**Сто сорок девятая сессия**

**Предложение по исправлению 1 к глобальным  
техническим правилам № 9 (безопасность пешеходов)**

**Передано Рабочей группой по пассивной безопасности\***

Рисунок 12:..."

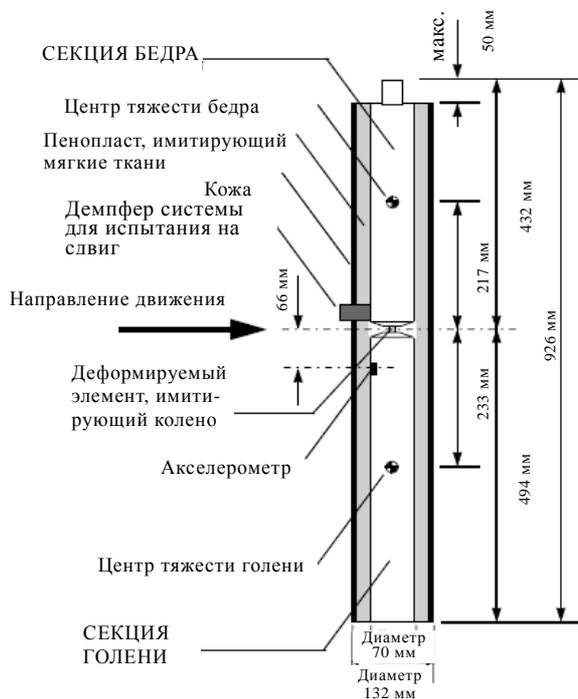
Пункт 6.3.1.1.7.2, рис. 12 заменить следующим:

Пункт 6.3.1.1 изменить следующим образом:

"6.3.1.1 ... испытательная масса –  $13,4 \pm 0,2$  кг (см. рис. 12). Размеры различных частей указаны на рис. 12.
